**STRADA STATALE 4 "VIA SALARIA"**  
**Adeguamento della piattaforma stradale e messa in  
 sicurezza dal km 56+000 al km 64+000**

**STUDIO DI IMPATTO AMBIENTALE LOTTO 1 (km 56+000-64+000) e LOTTO 2 (km 64+000-70+800)**  
**PARTE GENERALE**  
 Riscontro Nota Direzione Generale Archeologia Belle Arti e Paesaggio - Servizio V  
 Nota MIC DG-ABAP 34.43.01 DEL 11/05/2022

Riscontro Nota Direzione Generale Archeologia Belle  
Arti e Paesaggio  
Servizio V

**nota MIC DG-ABAP 34.43.01 DEL 11/05/2022**

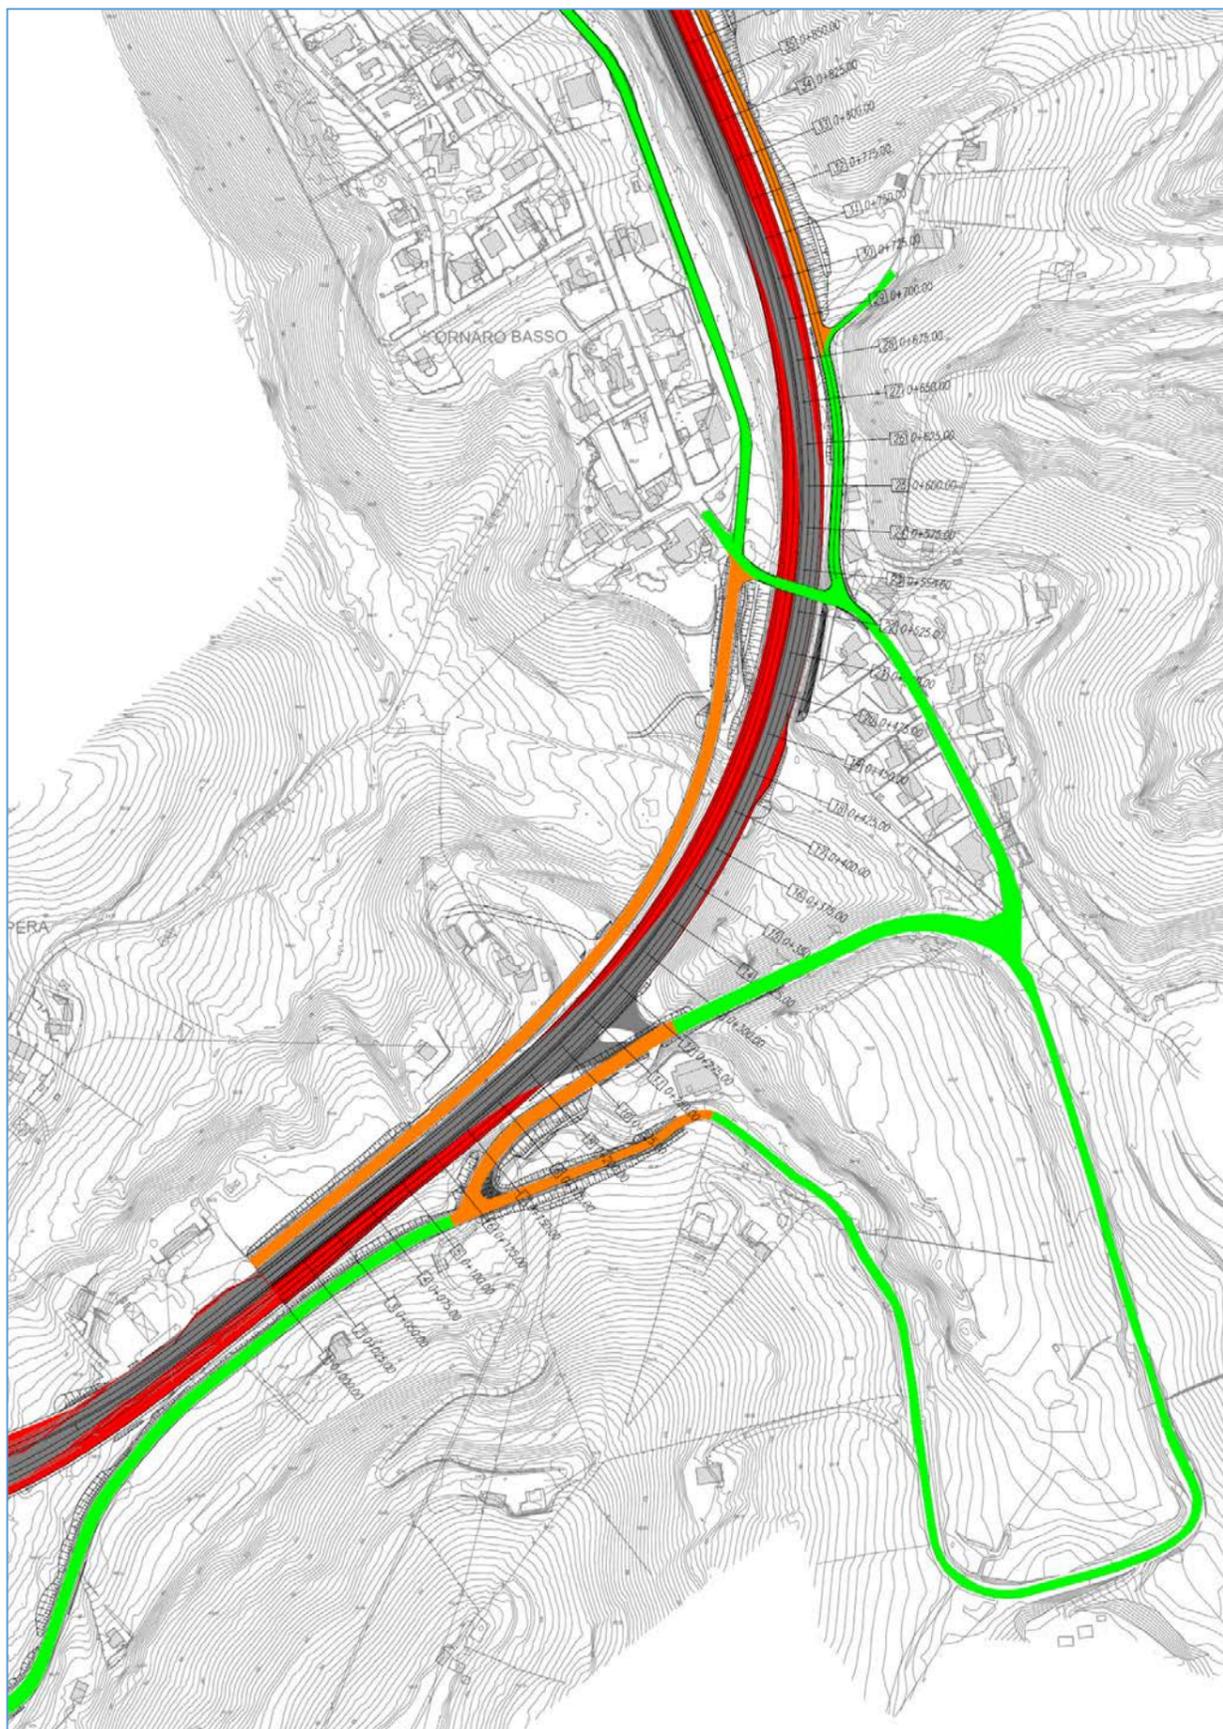
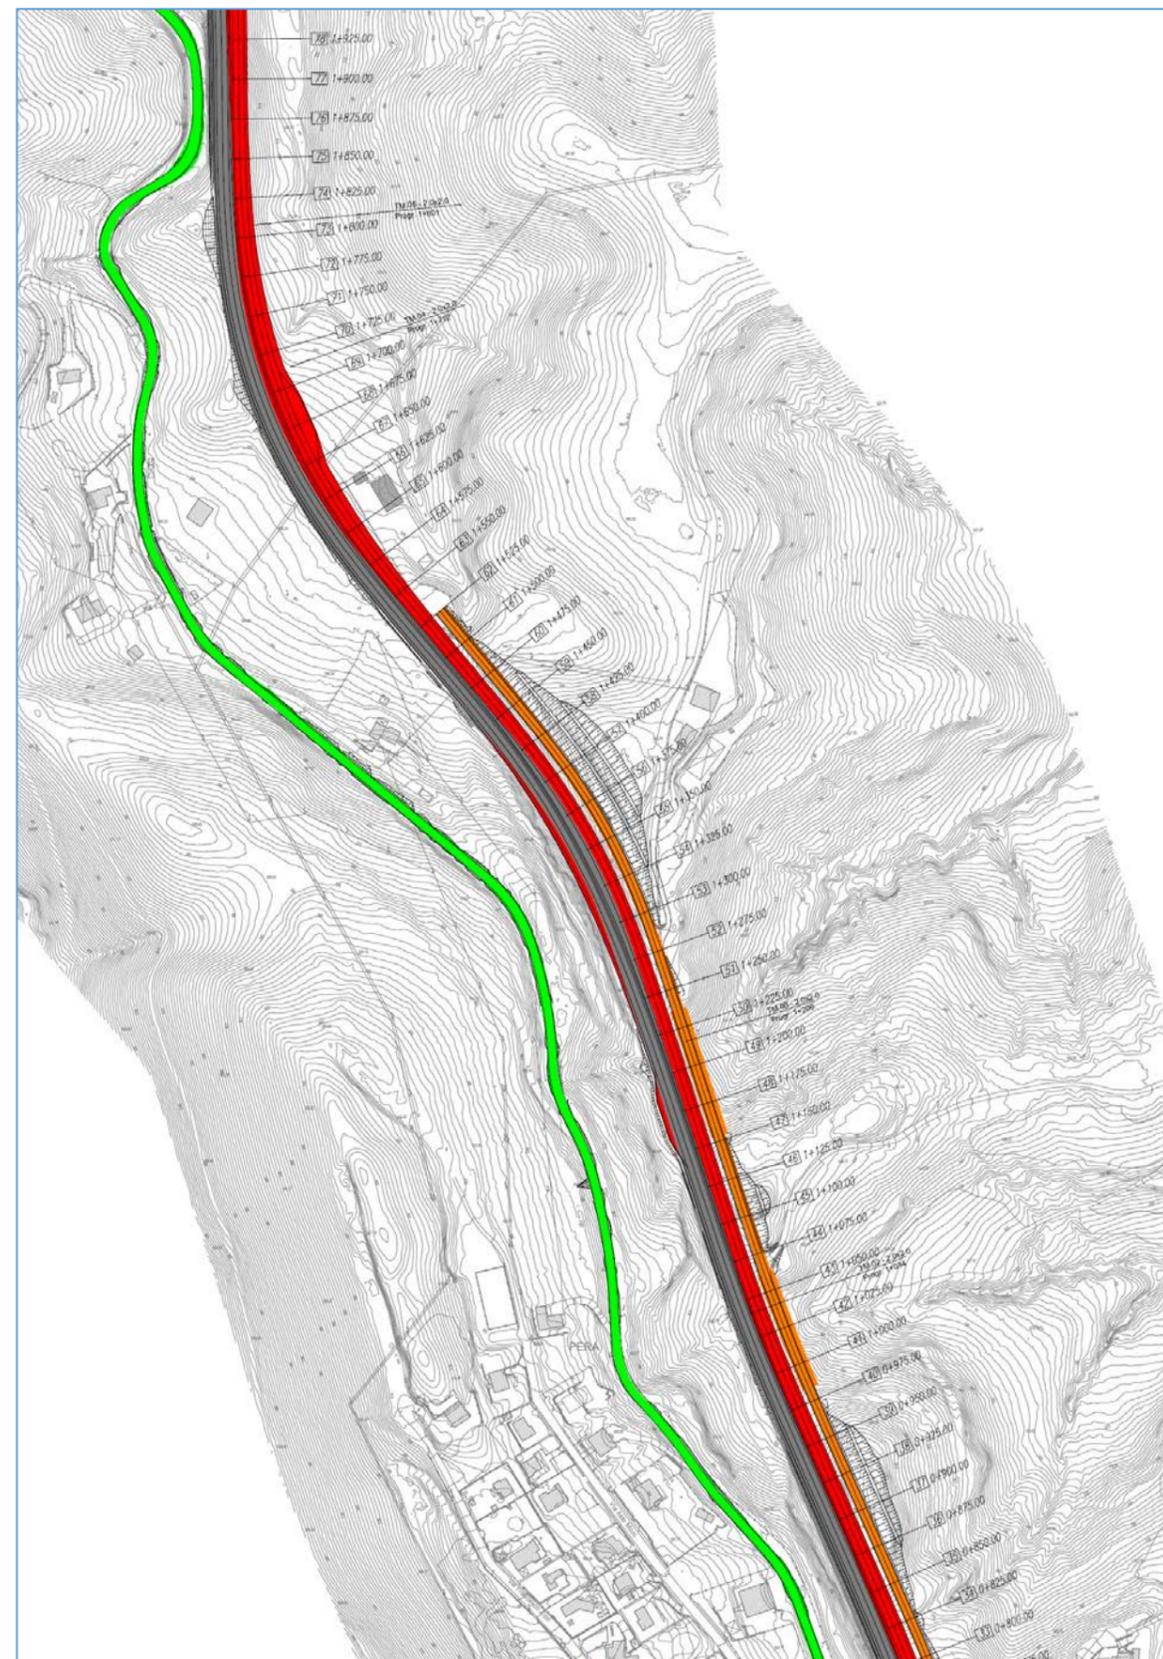
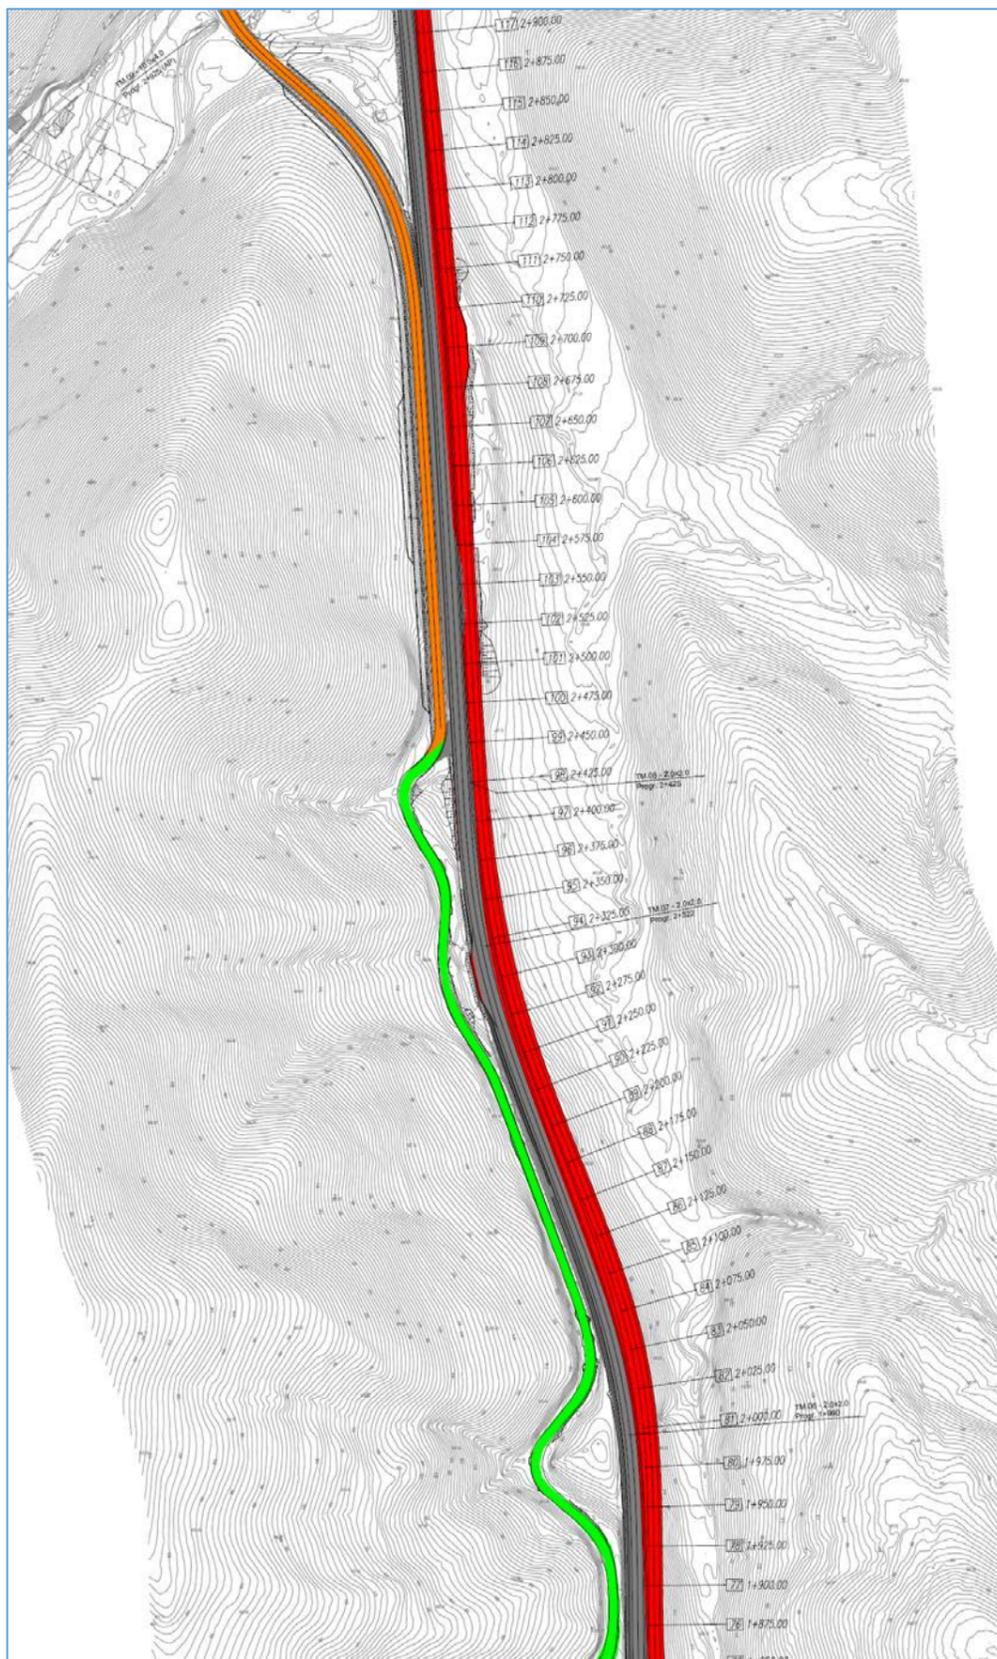
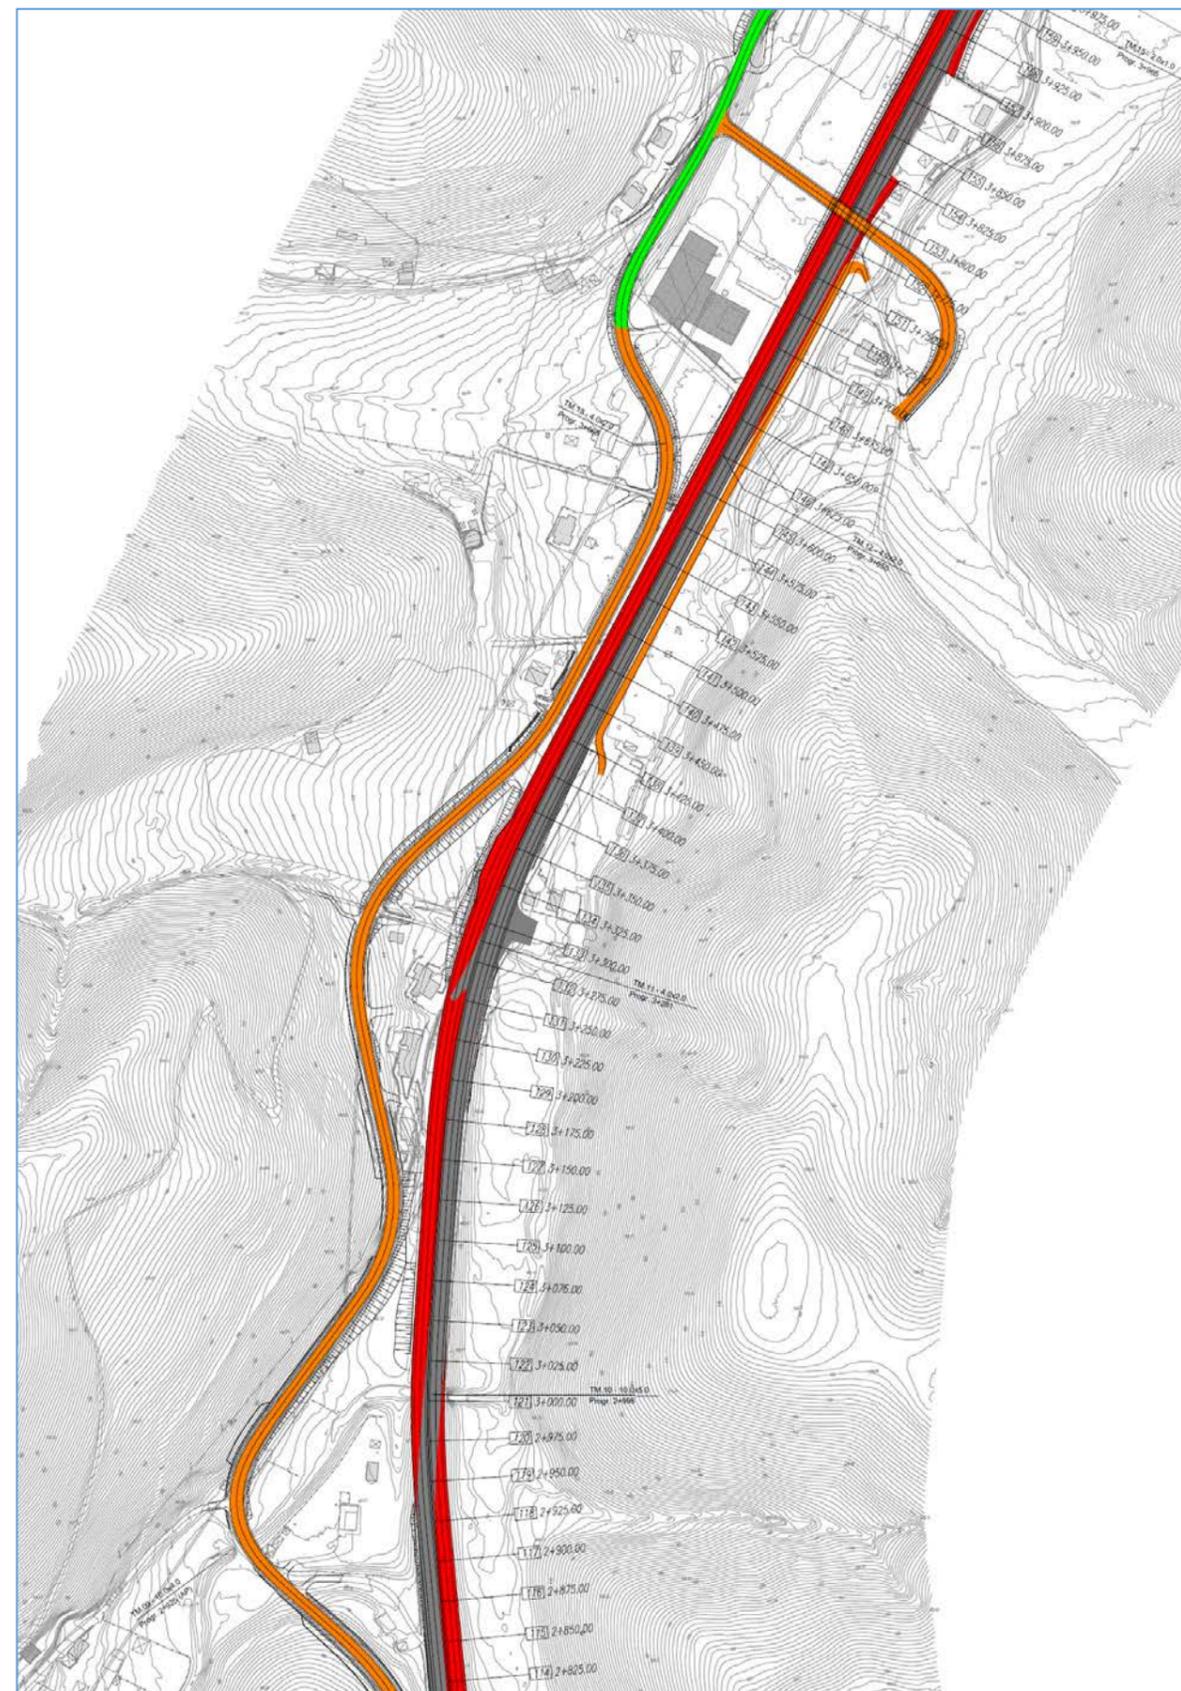
*“integrare la documentazione presentata con elaborati grafici, che in adeguata scala di rappresentazione, consentano di leggere la sovrapposizione tra il progetto e la viabilità esistente, distinguendo, con diversi colori, i tratti di adeguamento o demolizione della viabilità esistente, la viabilità e le opere di nuova costruzione, e i punti di innesto fra viabilità esistente e nuova viabilità. In particolare, dovranno essere rappresentate dettagliatamente le complanari e la viabilità di distribuzione locale, nella sua differenziazione fra tratti esistenti e di progetto;”*

*“fornire maggiori e più complete informazioni relativamente allo studio delle alternative progettuali che hanno portato alla soluzione in valutazione, sia con riferimento alla individuazione della localizzazione dei tracciati complessivi della nuova viabilità che alle soluzioni formali/progettuali degli accessi (svincoli) ai centri residenziali sui crinali e delle riconessioni trasversali di ricollegamento della viabilità locale.”*

Il progetto prevede pertanto la realizzazione continua di una viabilità secondaria tra gli abitati di Ornaro Basso e San Giovanni tale da consentire agli attuali proprietari di continuare a raggiungere le abitazioni rurali, le coltivazioni, le seconde case le viabilità campestri oggi presenti in tutto il settore corrispondente al secondo lotto.

si riportano nel seguito le soluzioni previste in termini di viabilità secondaria e svincoli per garantire la piena fruibilità del territorio nel settore in corrispondenza del lotto 2.
